TECHN. MITTEILUNG 402 LB - 27.09.2011

BETREFF: Toplader Waschmaschinen: Deckel lässt sich schwer schließen

Abb. 1

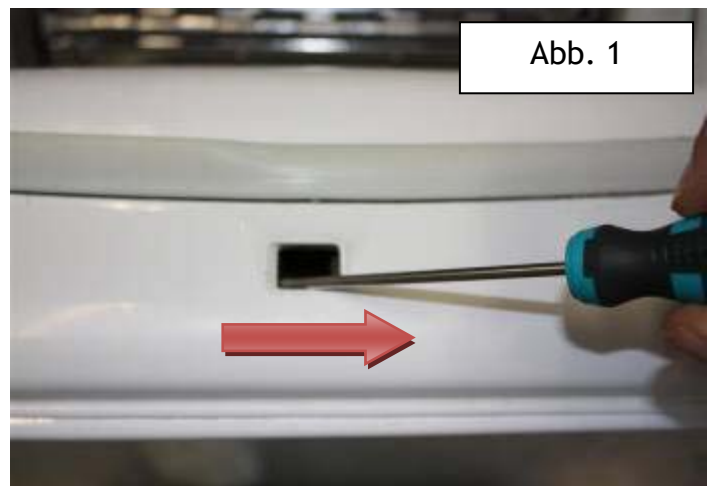
1. Mithilfe eines Schlitzschraubenzieher **zentrieren Sie den Türverzögerer**, der unter dem oberen Rahmen montiert ist, exakt unter der entsprechenden Öffnung für den Türhaken, indem sie ihn bis zum Anschlag nach rechts drücken, wie in der Abb. 1 gezeigt. Kommt.
2. Blockieren Sie den Türverzögerer in dieser Position mit der **selbstblockierenden Schraube Art.-Nr. 46001460** (Abb. 2).

Abb. 2

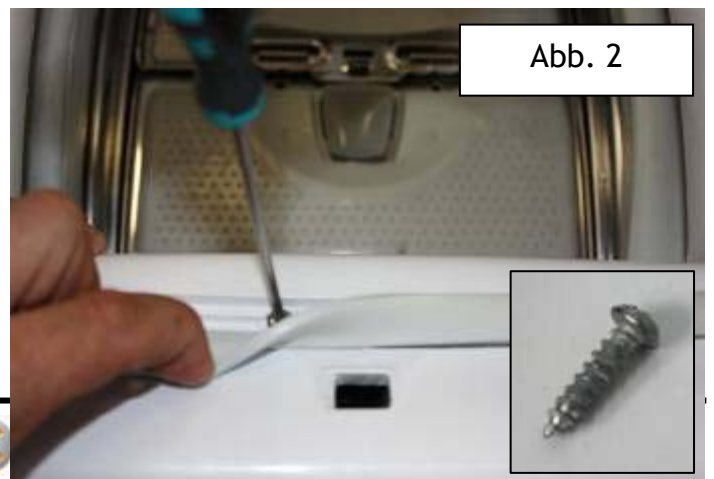
Hinweis: Die Schraube muss auf der bereits vorgestanzen aber ungeöffneten Markierung unter der Rahmendichtung positioniert und mit Druck eingeschraubt werden, damit sie sich selbst ihren Weg bahnt.
